INTERVENTO LOCALE PER ADEGUAMENTO BARRIERE  
DI SICUREZZA STRADALI SULLA S.P. N. 14/1  
"SENIGALLIA-ALBACINA" BRACCIO NIDASTORE AL KM  
04+160 (OPERA N. 112) - COD. INT. 86.05

## VARIANTE 1<sup>a</sup>

## RELAZIONE TECNICA DI VARIANTE

Figura 1 – Barriera di sicurezza stradale: a) Progetto Esecutivo b) Barriera e arretramento richiesti dall'Ente Gestore

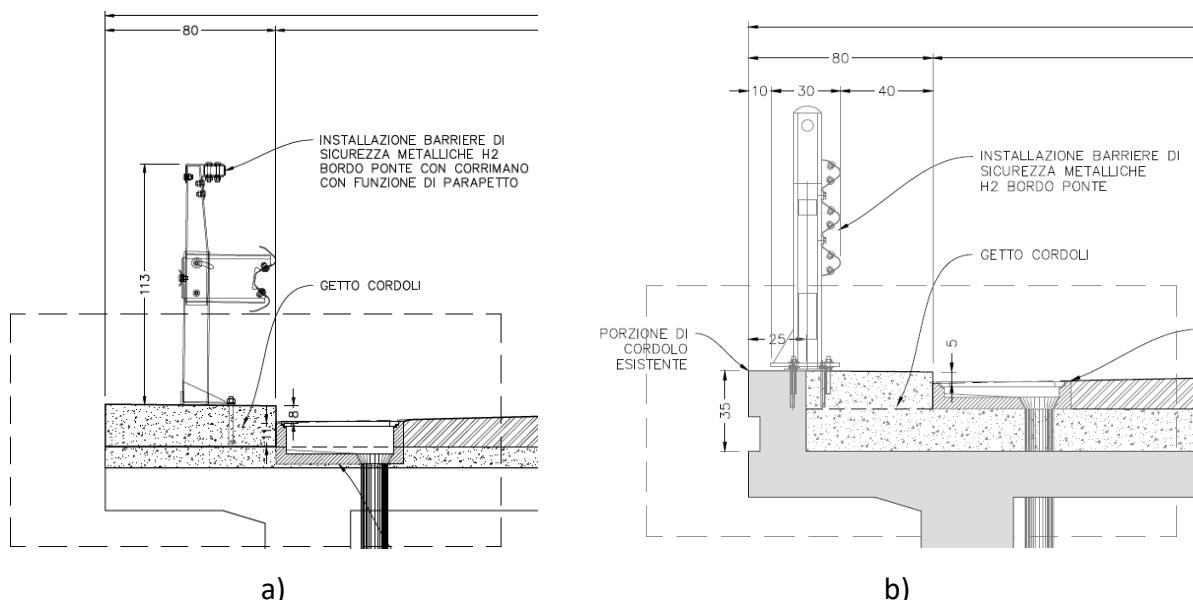
Per incrementare il livello di sicurezza e la percorribilità dell'opera, l'Ente Gestore ha richiesto:

- la modifica della barriera di sicurezza stradale prevista nel Progetto Esecutivo, che rimane del tipo H2, ma senza corrimano (Figura 1b);
- l'arretramento della barriera stradale rispetto al bordo lato carreggiata del cordolo, per incrementare la visibilità sull'opera (Figura 1).

Figura 2 – Demolizioni: a) Demolizione integrale del cordolo esistente nel Progetto Esecutivo b) Mantenimento parziale del cordolo e demolizione del parapetto esistente solo prima della fase di installazione della nuova barriera

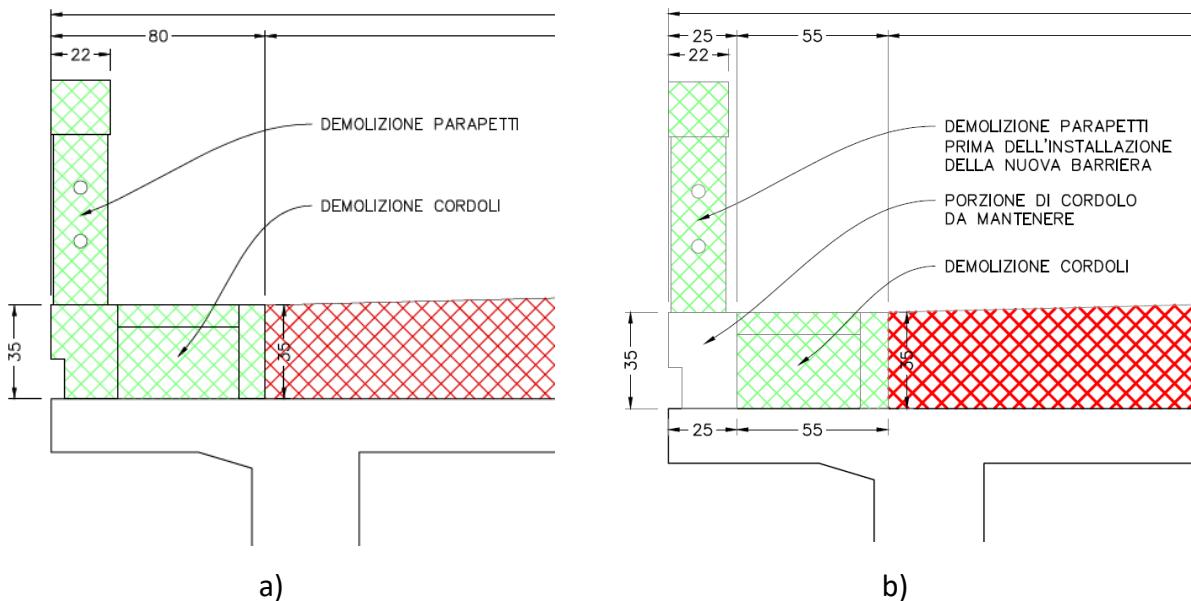
Per semplificare le operazioni di realizzazione della soletta di rinforzo e dei nuovi cordoli di ancoraggio delle barriere di sicurezza, si è deciso di mantenere la porzione più esterna dei cordoli esistenti, in modo tale da lasciare in opera i parapetti in cemento armato esistenti per tutta la durata delle lavorazioni, fino all'installazione delle nuove barriere metalliche.

La possibilità di mantenere i parapetti esistenti permette di eliminare i ponteggi di protezione lungo tutto il perimetro dell'opera, di difficile installazione, viste le condizioni morfologiche dell'alveo del fiume sottostante e l'altezza delle pile. Questo permette inoltre di aumentare la sicurezza da un punto di vista idraulico lasciando completamente libere le campate. In sostituzione del ponteggio, per alcune lavorazioni si prevede l'utilizzo della piattaforma aerea (PLE).

Il mantenimento della porzione laterale del cordolo esistente permette invece di non dover ricorrere ad un cassero laterale, di difficile installazione, per il getto della soletta di rinforzo e dei nuovi cordoli.

L'installazione delle nuove barriere metalliche, a seguito della demolizione dei parapetti esistenti, verrà effettuata mediante linea vita collegata al centro della carreggiata.

Figura 3 - Stratigrafia del muro andatore della spalla

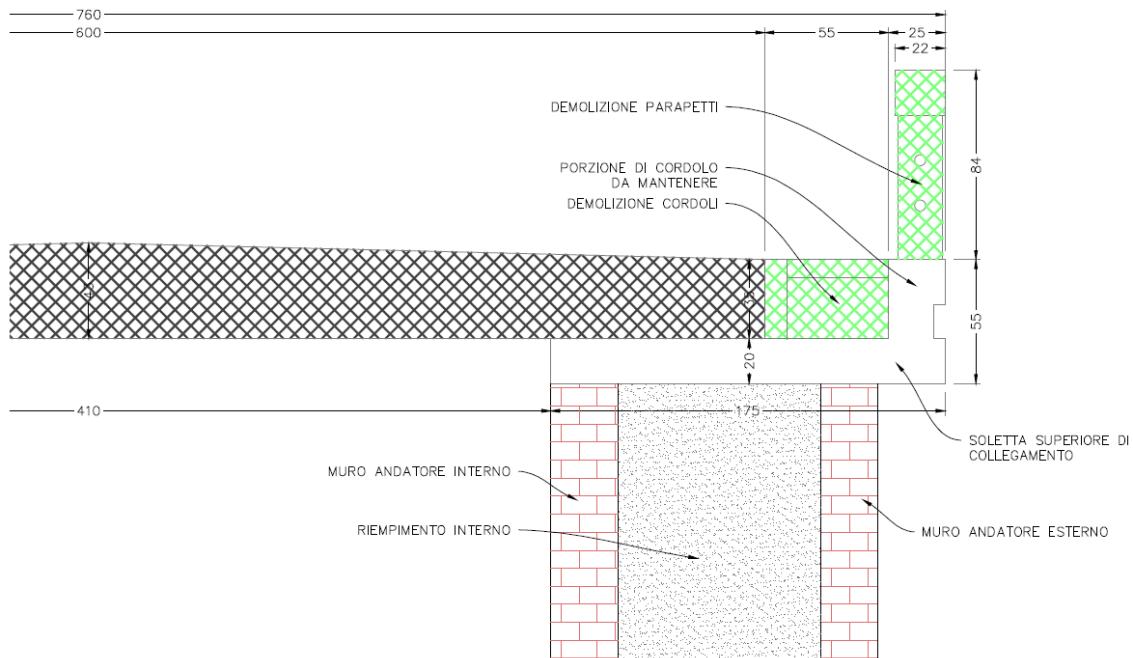
Durante le operazioni preliminari di scavo a tergo delle spalle sono stati rinvenuti (Figura 3):

- Un secondo paramento interno in mattoni;

- Un riempimento a sacco con calcestruzzo magro e inerti di medie dimensioni tra il paramento esterno, a vista, e quello interno, per uno spessore di circa 90 cm;
- Una soletta superiore in cemento armato di collegamento dei due paramenti e di sostegno del cordolo a sbalzo e del parapetto esistente.

Perciò, anche in corrispondenza della spalla si è deciso di mantenere la porzione esterna dei cordoli esistenti, da utilizzare come cassero per le successive operazioni di getto, e la soletta superiore di collegamento dei paramenti in mattoni.

Figura 4 - Nuova soletta di rinforzo sulla spalla

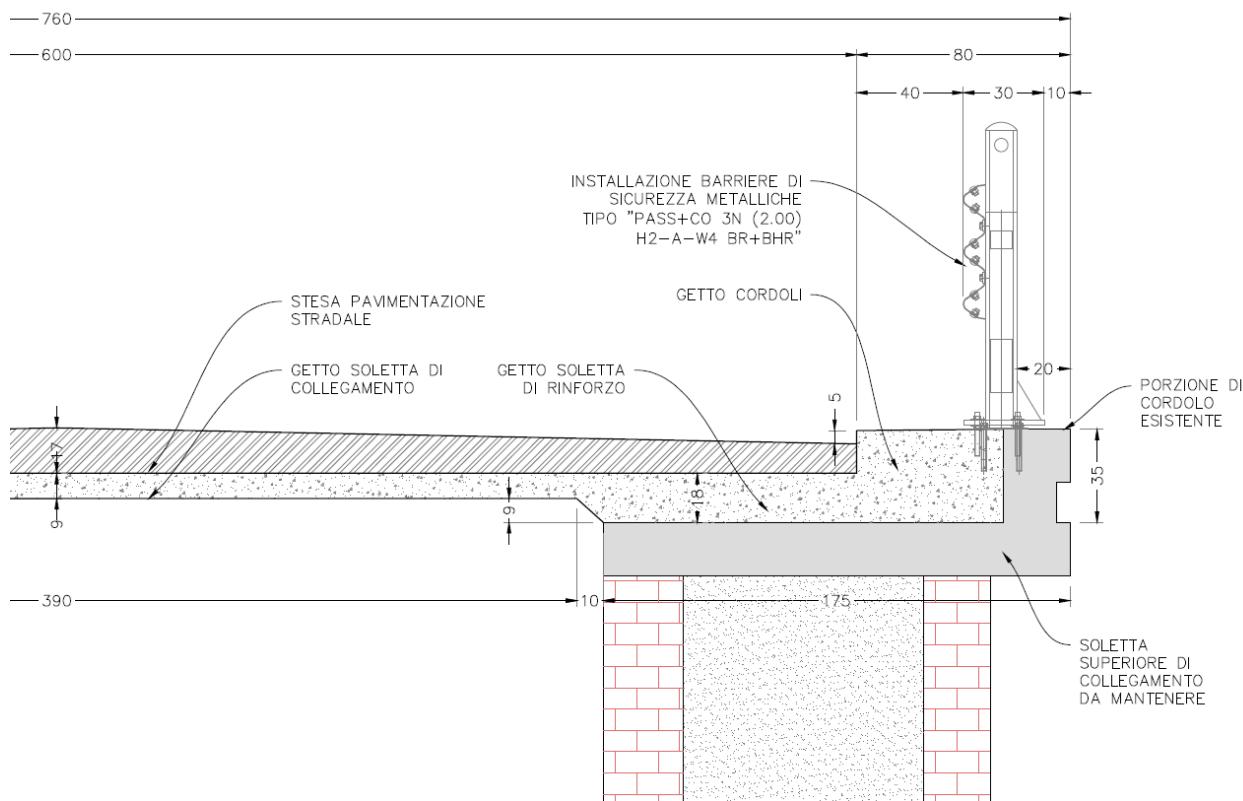
In questo modo lo spessore della soletta di rinforzo al di sotto dei nuovi cordoli viene ridotta dai 30 cm del Progetto Esecutivo a 18 cm, mantenendo il tratto centrale di collegamento, che passa invece dallo spessore di 20 cm del Progetto Esecutivo a 9 cm (Figura 4).
